Dato: 17. juni 2025

Vejerslev Kirke, Morsø Provsti – automatisk ringning og låsning

Vejerslev Kirke, Morsø Provsti

Vedr. etablering af automatisk ringeanlæg mm. i Vejerslev Kirke, Morsø Provsti, Ålborg stift.

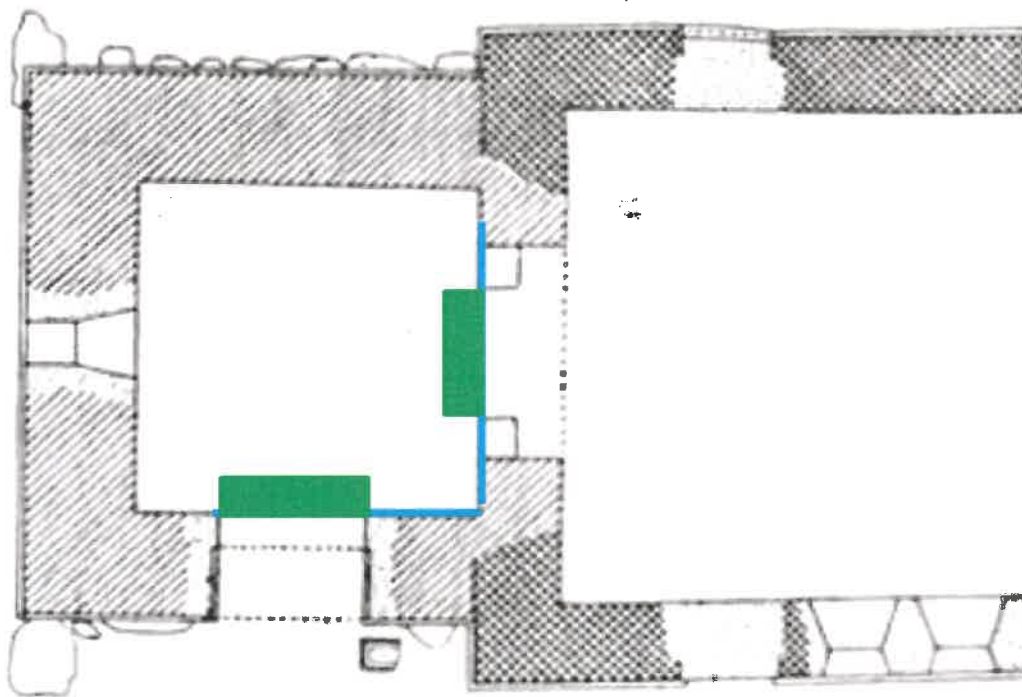
- der ved arbejde i murværket udhugges i fugerne med stor forsigtighed, så kalk- og pudslag ikke beskadiges.
- arbejdet standses straks, og Nationalmuseet kontaktes via e-mail: kirkekonsulent@natmus.dk, hvis der uventet fremkommer farvespor under pudsen.

- Det beskrives, at man evt. kan sikre mod støv i skibet ved opsætning af tæpper/støvvæg. Det skal understreges, at denne støvsikring af døren mellem skib og våbenhus skal udføres, og at den skal udføres uden indgreb i de kalkede flader.
- Vedr. arbejderne i murværk, så skal der arbejdes med forsigtighed, når der udhugges fuger, således at man ikke beskadiger kalk- og pudslag unødigt. Skulle man, imod forventning, støde på farvespor under pudsen, så skal arbejdes standes og Nationalmuseet kontaktes straks via kirkekonsulenter@natmus.dk.

Fugen mellem dør og mur udhugges, fra gulv og ca. 1 m op mellem karm og mur, for at kunne føre kablet frem til teknikskabet. Kommer imod forventning farvespor frem under pudsen, skal arbejdes standes og Nationalmuseet kontaktes straks via kirkekonsulenter@natmus.dk.

Efter at kabelarbejdet er udført udføres reparationer af puds og kalk i berørte områder omkring døren, alle puds reparationer udføres med ren Kulekalkmørtel K 100/750 kornstørrelse på 0-0,1 mm. Dørfugen tilsættes fæhår. Efterfølgende kalkes områderne til fuld dækning, som murværket omkring.

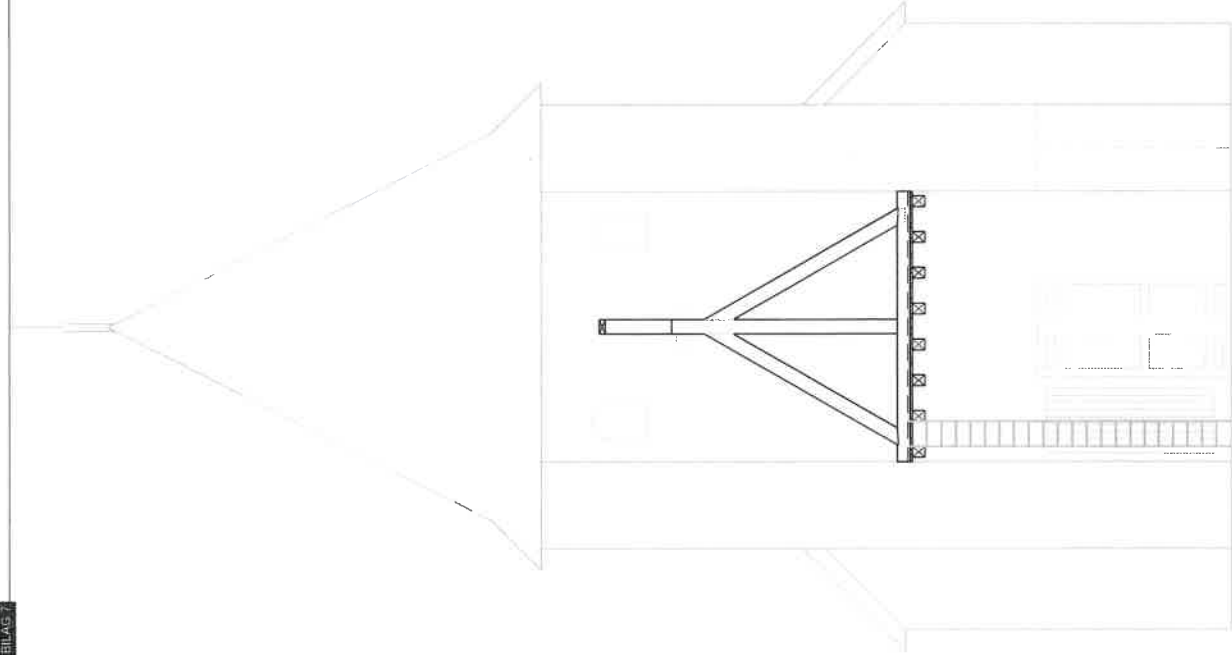
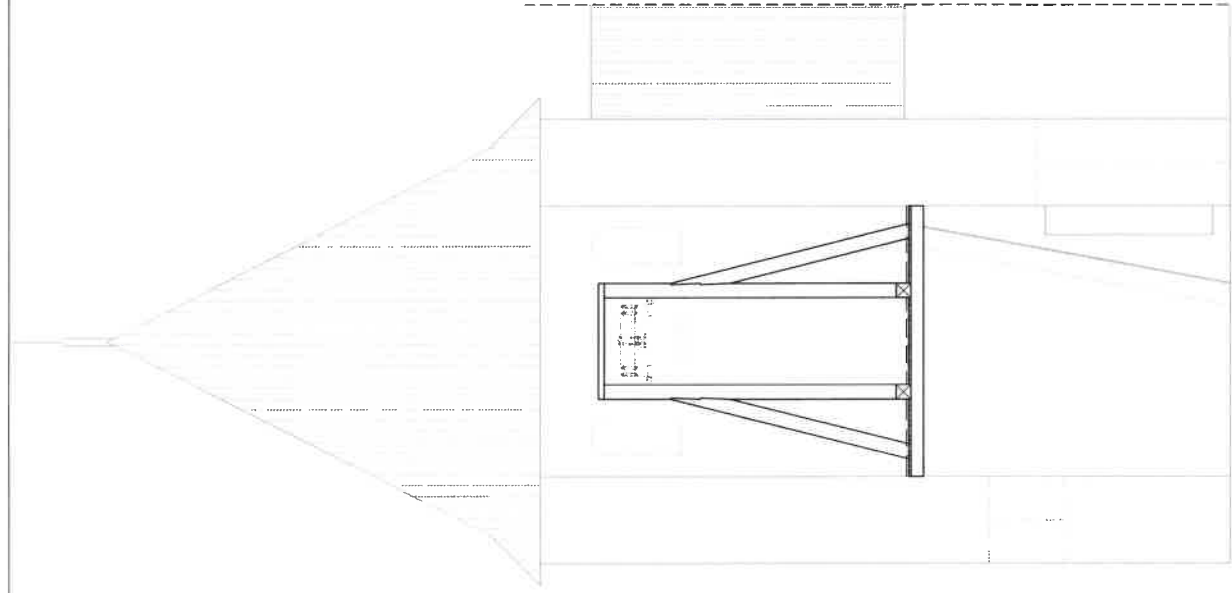
- godstykkelsen på det vibrationsdæmpende gummi øges fra 10 mm til 20 mm i top og bund af klokkestolen, mens 10 mm i siderne kan bibeholdes.
- klokken forsynes med en korrekt dimensioneret knebel, så den ikke trækkes højere op end nødvendigt for at sikre slag på begge sider.

- de nuværende skråstivere på tværs af klokkens svingningsretning afmonteres og erstattes af et kryds mellem stolens lejesøjler.
- kabelarbejdet i forbindelse med det automatiske låsesystem udføres så diskret som muligt og i overensstemmelse med de angivne føringsveje.

Vibrationsdæmpning af klokkestolen udviser en god løsning, idet jeg dog, som efterfølgende nævnt over for arkitektfirmaet, vil anbefale, at godstykkelsen for det vibrationsdæmpende gummi ændres fra de nuværende 10 mm til 20 mm. Det behøver dog kun at gælde for top og bund, mens den nuværende godstykkelse på 10 mm i siderne skønnes at være tilstrækkelig.

I forbindelse med arbejdet forsynes klokken med en korrekt dimensioneret knebel, der vil sikre, at klokken ikke trækkes højere op end nødvendigt for at knebelen kan give slag på begge sider af klokken. I forbindelse med arbejdet på klokkestolen afmonteres de nuværende skråstivere på tværs af klokkens svingningsretning og erstattes af et kryds mellem stolens lejesøjler.
